Sveitarfélagið Árborg - Skóla- og Sundhallarreitur á Selfossi, Tryggvagata 15 - Deiliskipulagsbreyting

TRYGGVAGATA 15, SELFOSI
Deiliskipulagsbreyting

VERKNR: 213-009
MKV: 1:1.000 í A3
TEIKNING NR: TL-B
TEIKNAD AF: sg
HANNAD AF: sg
DAGS TEIKN: 1. des. 2023

Deiliskipulag fyrir breytingu - mkv. 1:1000

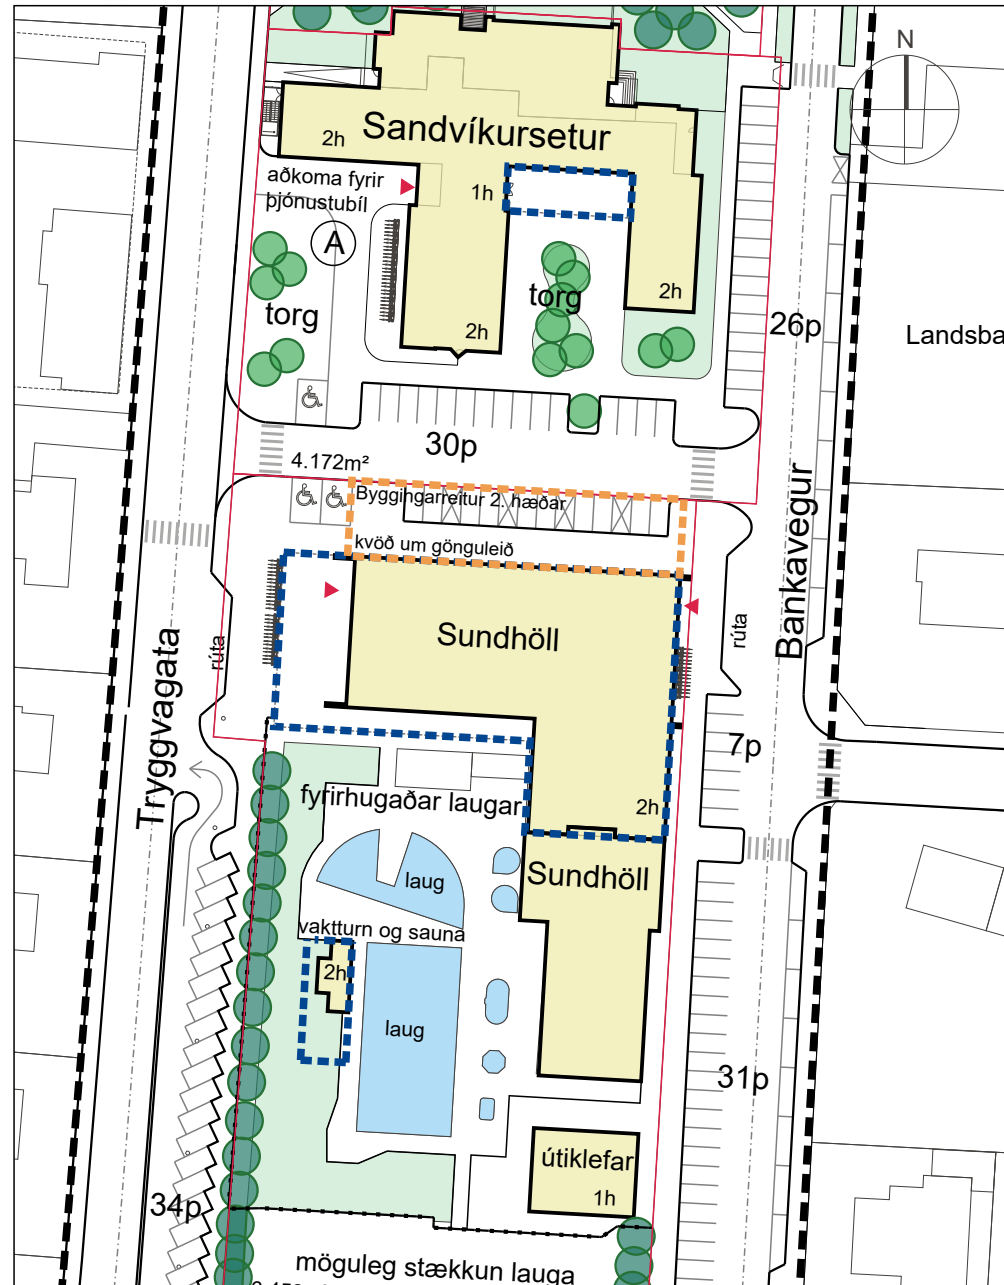
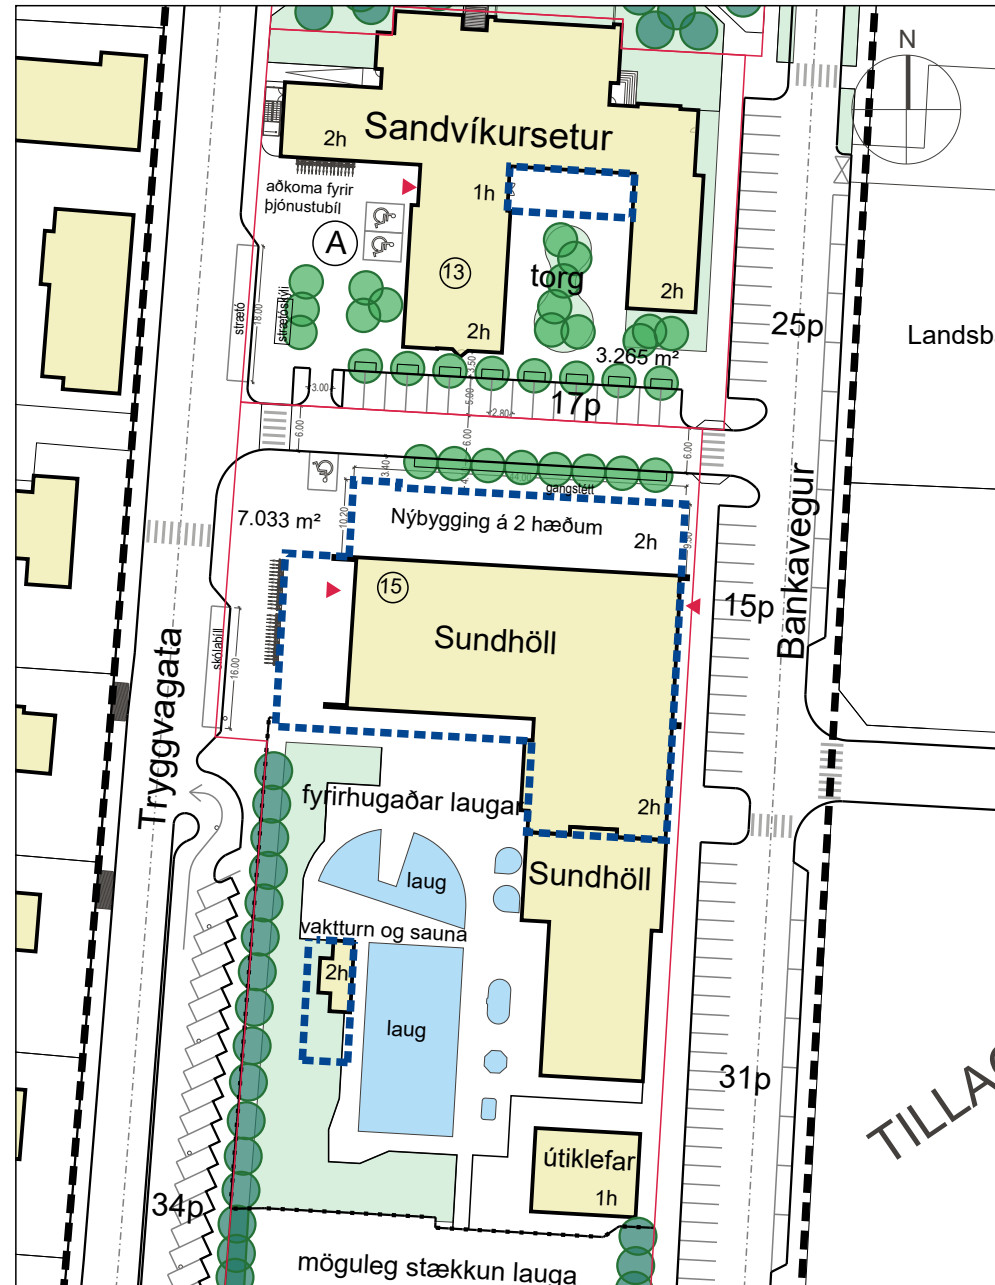
1. Á byggingarreit norðan við núverandi sundhöll við Tryggvagötu 15 verður heimilt að byggja á báðum hæðum og leyfilegt byggingarmagn eykst um 400m².
2. Gönguleið færast norður fyrir byggingarreit
3. Bílastæðum fækkar sem nemur þeim stæðum sem eru næst Sundhöllinni.
4. Bílastæði hreyfihamaðra færast
5. Lóðarstærðir breytast, sjá meðfylgjandi töflu
6. Nýtingarhlutfall beggja lóða breytist vegna breyttra óðarstærða og aukins byggingarmagns á lóð Tryggvagötu 15, sjá meðfylgjandi töflu.
